**INFORME DE VISITA DE CONTROL
N° 003-2026-OCI/0333-SVC**

**VISITA DE CONTROL
MUNICIPALIDAD PROVINCIAL DE BOLOGNESI**

**“MEJORAMIENTO DEL CAMINO VECINAL EMP. PE-3N
(PAMPAN)-HUASTA DEL DISTRITO DE HUASTA-PROVINCIA
DE BOLOGNESI-DEPARTAMENTO DE ÁNCASH”**

Planos de detalles de Cuneta CU-01 del expediente técnico de la obra

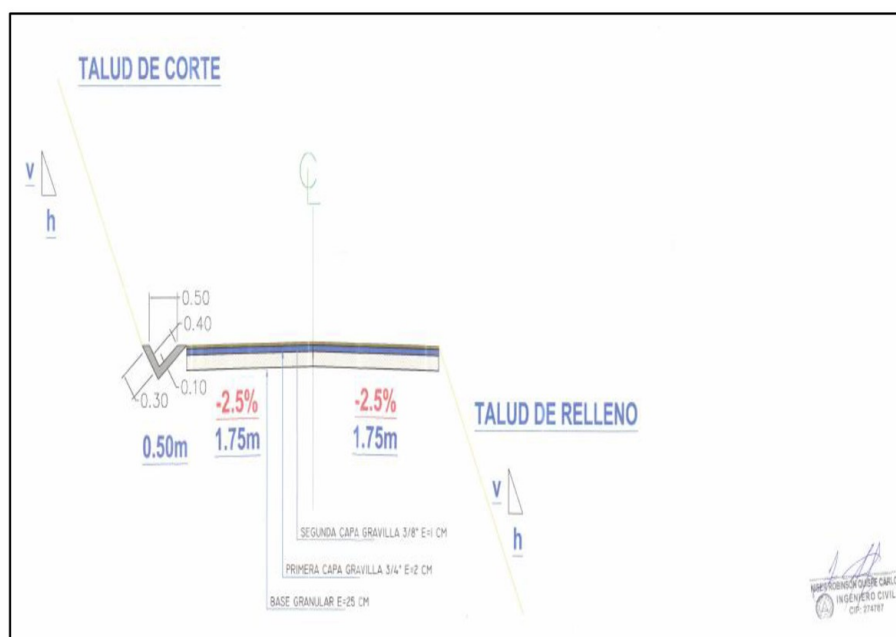
4. EL ANCHO DE VÍA ES INSUFICIENTE PARA LA CONSTRUCCIÓN DE CALZADA Y CUNETETA EN LAS PROGRESIVAS 0+210 Y 0+270, SITUACIÓN QUE AFECTA LA FUNCIONABILIDAD DEL PROYECTO.

“04.02.01 ENCOFRADO Y DESENCOFRADO: Se realizará el encofrado de las cunetas para posteriormente realizar el vaciado de concreto, cumpliendo las medidas solicitadas en los planos del expediente técnico de obra.
